Schema per l'istruttoria delle procedure di Valutazione di Impatto Ambientale integrata con la Valutazione di Incidenza

Istanza di rilascio del PAUR ex art. 27 bis del D. Lgs. 152/2006 e ss .mm.ii relativamente al *“Progetto di costruzione e esercizio impianto produzione energia elettrica da fonte idroelettrica denominato San Giacomo 1 potenza nominale elettrica 360 kWp e potenza nominale di concessione 393,87 kW nel Comune di Napoli –Prop. Zeta Renewables S.r.l. ”*

CUP 9028

PAUR CUP 9028 Scheda istruttoria con proposta di parere

Impatti cumulativi

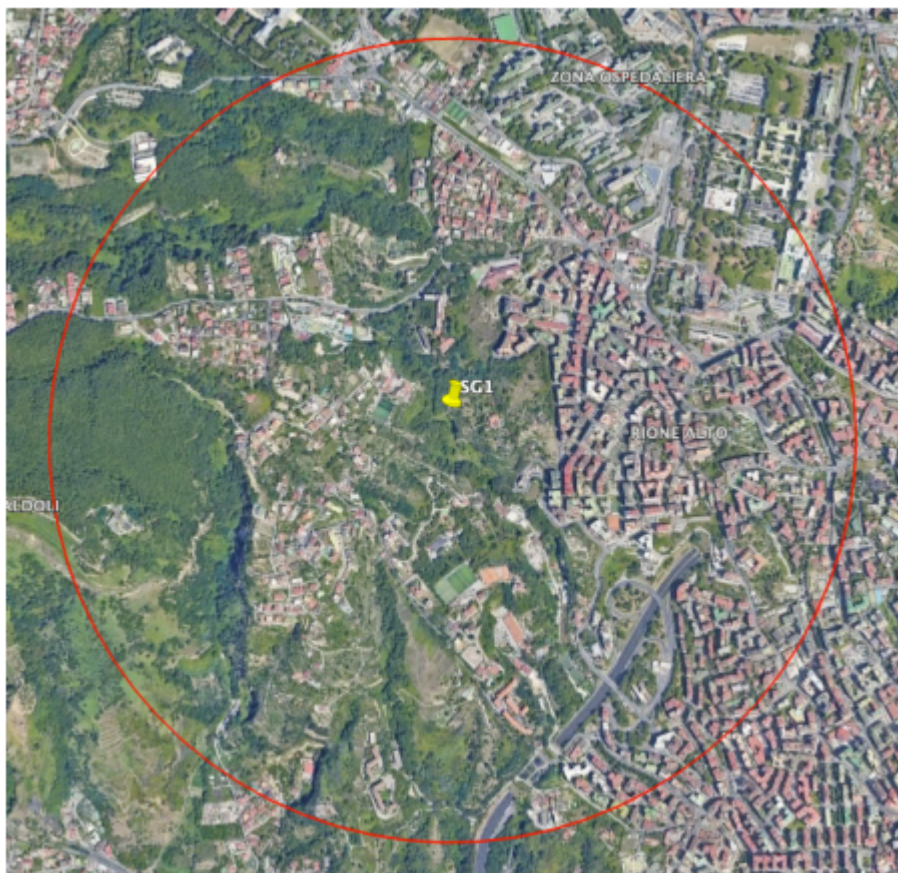
- integrare lo Studio di Impatto Ambientale valutando gli impatti cumulativi effettivi rispetto a tutte le componenti ambientali sia in fase di cantiere che di esercizio dell'opera; rispetto a quanto previsto al punto 5 lettera e) dell'Allegato VII alla parte II del D.Lgs. 152/2006 e ss.mm.ii. produrre una descrizione del progetto in merito *“al cumulo con gli effetti derivanti da altri progetti esistenti e/o approvati, tenendo conto di eventuali criticità ambientali esistenti relative all’uso delle risorse naturali e/o ad aree di particolare sensibilità ambientale suscettibili di risentire degli effetti derivanti dal progetto”*;

Riscontro

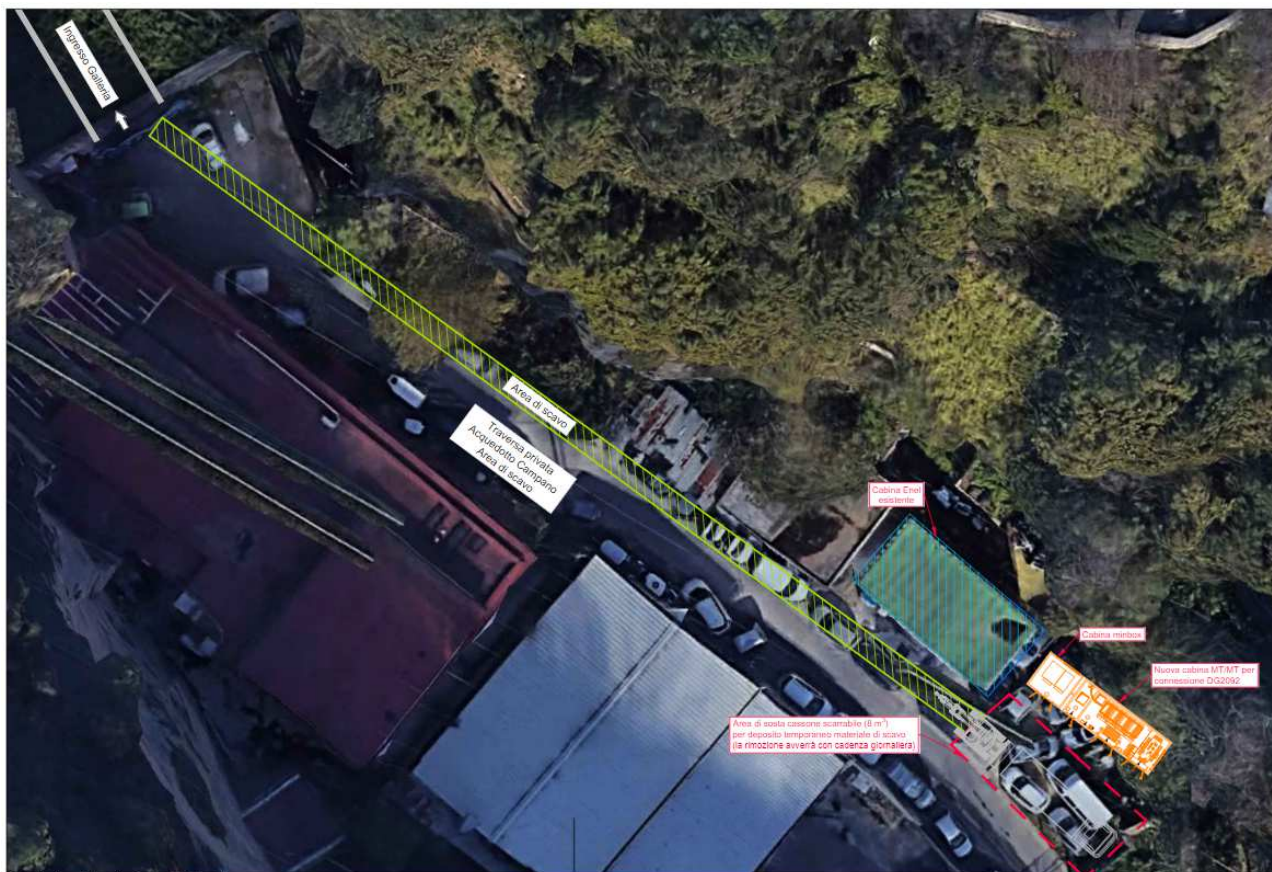
Richiesta

- indicare su una cartografia in scala adeguata quali saranno le “aree di deposito temporaneo dei rifiuti e dei materiali” indicate a pag. 37 dello SIA;

Riscontro
